INTEGRAZIONI

FAEDA S.p.A.

AUMENTO DELLA POTENZIALITÀ PRODUTTIVA

Integrazioni al P.A.U.R.

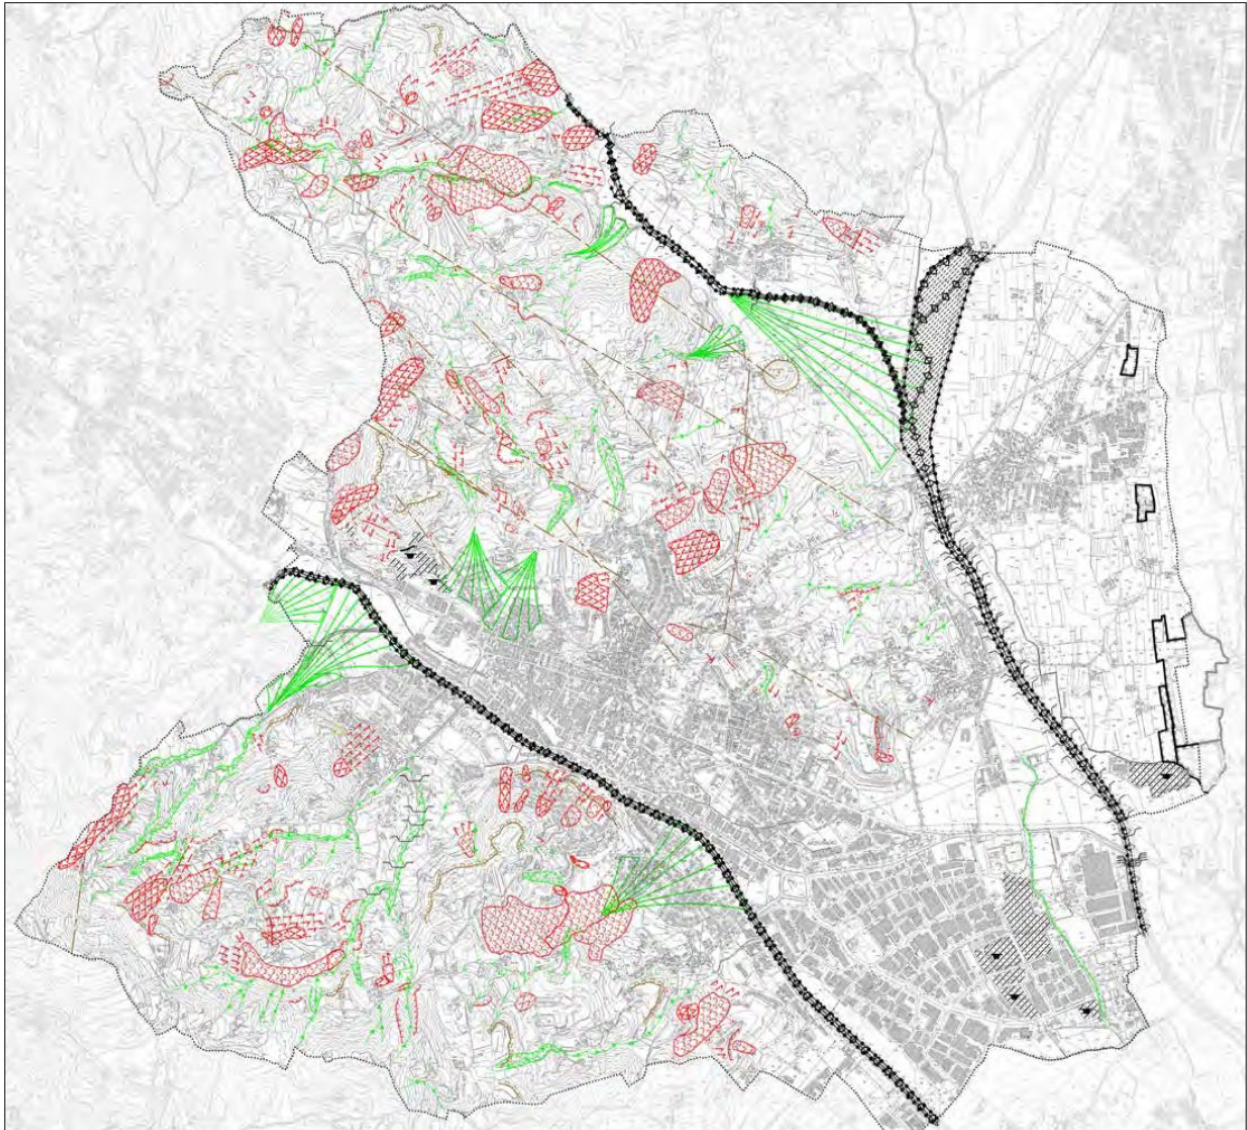
Tali aspetti non vengono messi in relazione con l'impianto e risulta necessario che lo S.P.A. venga integrato mettendo in relazione l'impianto con quanto sopra indicato. L'integrazione che verrà trasmessa dovrà essere inserita all'interno del Quadro Ambientale “Caratterizzazione dell'ambiente idrico” e “Caratterizzazione del suolo e del sottosuolo”

1. *Lo strumento urbanistico comunale recepisce le aree carsiche identificate dal PTCP nella relazione e nella tav. 3 “Sistema ambientale”.*
2. *I Comuni, in sede di pianificazione, dettagliano le aree carsiche mediante la compilazione di apposite schede e l'elaborazione di cartografie atte alla loro perimetrazione, avvalendosi nello specifico di studi idrogeologici di dettaglio.*

Per quanto attiene il comma 1 dell'articolo 14, è stato verificato che nella Valutazione Ambientale Strategica - Rapporto Ambientale, elaborato del PAT di Arzignano del dicembre 2015, siano state recepite le aree carsiche identificate dal PTCP.

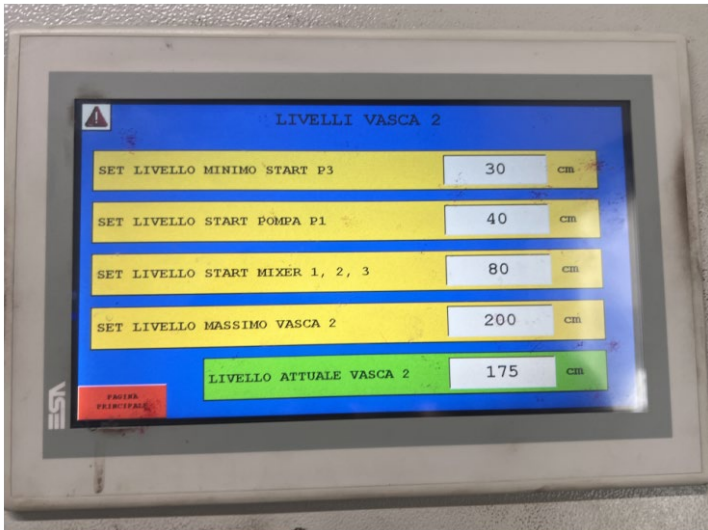
- *in relazione alla tabella 2.1.5 Aree di stoccaggio (vasche, serbatoi, bacini di contenimento etc.) chiarire la presenza di due voci identiche relative a "serbatoi stoccaggio chimici", a quale stoccaggio ci si riferisce con la voce "cisternette", aggiornare le voci con riferimento alla planimetria B22 allagata alla domanda di Autorizzazione Integrata Ambientale ovvero "stoccaggio prodotti chimici calcinaio e concia C3" e così via considerando in tale voce sia cisternette, serbatoi e eventuali altre modalità di stoccaggio, compresi gli eventuali bacini di contenimento; in relazione alla Vasche V1, V2, V3 interrate è necessario svuotarle, pulirle e proporre una modalità di verifica dello stato delle vasche conforme alla norma UNI EN 1610 o equipollente (a seguito di tale verifica dovrà essere fatta un'apposita relazione annuale sullo stato di tenuta delle vasche)*

In merito alle richieste sopra formulate, si rimanda alla tabella 2.1.5 del PMC in Allegato 1

Esempio simulazione messaggio allarme troppo pieno da remoto sul cellulare

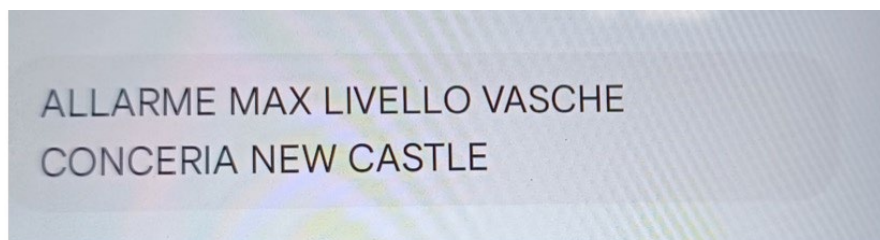
- *in relazione alla tabella 2.1.5 Aree di stoccaggio (vasche, serbatoi, bacini di contenimento etc.) chiarire se vi sono sistemi di allarme nelle vasche di accumulo dei reflui aziendali che ne segnalano il riempimento;*
Ciascuna vasca interrata è dotata oltre che di un sistema di misura del volume presente e di ulteriori ed appositi sensori di livello a galleggiante che, in caso di troppo pieno, attivano un allarme acustico, visivo e da remoto (messaggio su cellulare) che avvisano gli operatori in modo che possono intervenire celermente.

Esempio della schermata presente nel quadro della gestione dei livelli delle vasche.

Sistema per la trasmissione dei segnali di allarme da remoto agli operatori installato nel quadro elettrico.
